Mission régionale d'autorité environnementale
BOURGOGNE - FRANCHE - COMTÉ

**Avis de la Mission Régionale d'Autorité environnementale
de Bourgogne-Franche-Comté
sur le projet de centrale photovoltaïque au sol
au lieu-dit « les Grandes Chaumes »
sur la commune d'Annay-la-Côte (89)**

N °BFC-2023-3653

Plan masse du projet (cf. p.23 du dossier de permis de construire)

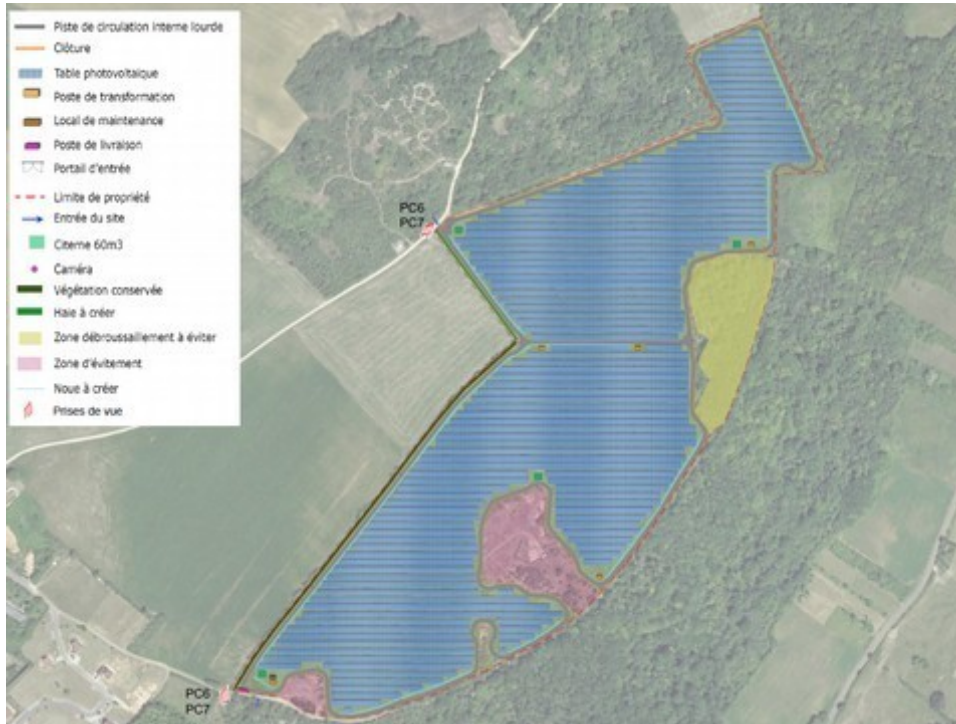
- le câblage interne, de longueur non précisée, reliera les panneaux à des boîtiers fixés à l'arrière des tables, puis aux onduleurs et aux postes de transformation, puis, en tranchées souterraines d'environ 80 cm de profondeur, les postes de livraison et le réseau de raccordement externe ; le poste source auquel sera raccordé le projet n'est pas précisé dans l'étude d'impact ;

- le site sera entouré d'une clôture grillagée, de maille 5 × 5 cm, de couleur verte, de 2 m de hauteur, sur un linéaire de 2,96 km, fixée au sol par des poteaux espacés de 2,5 m ; elle sera équipée de passages à petite faune de 15x15 cm tous les 50 m et comportera un système de surveillance ;

- le site sera desservi en interne par une piste de circulation lourde le ceinturant et le traversant en son centre, de 4 m de large, sur un linéaire d'environ 3 km, en matériaux concassés perméables sur une profondeur d'environ 30 cm ;

- l'accès au site est prévu depuis la RD944, puis une route communale reliant au bourg d'Annay-la-Côte, puis le chemin rural dit « des Grandes Chaumes » au sud et celui dit « des Petites Chaumes » au nord, sans préciser les impacts du projet sur les infrastructures existantes, le trafic et la sécurité routière ; il se fera via 2 portails de 6 à 7 m de large ;
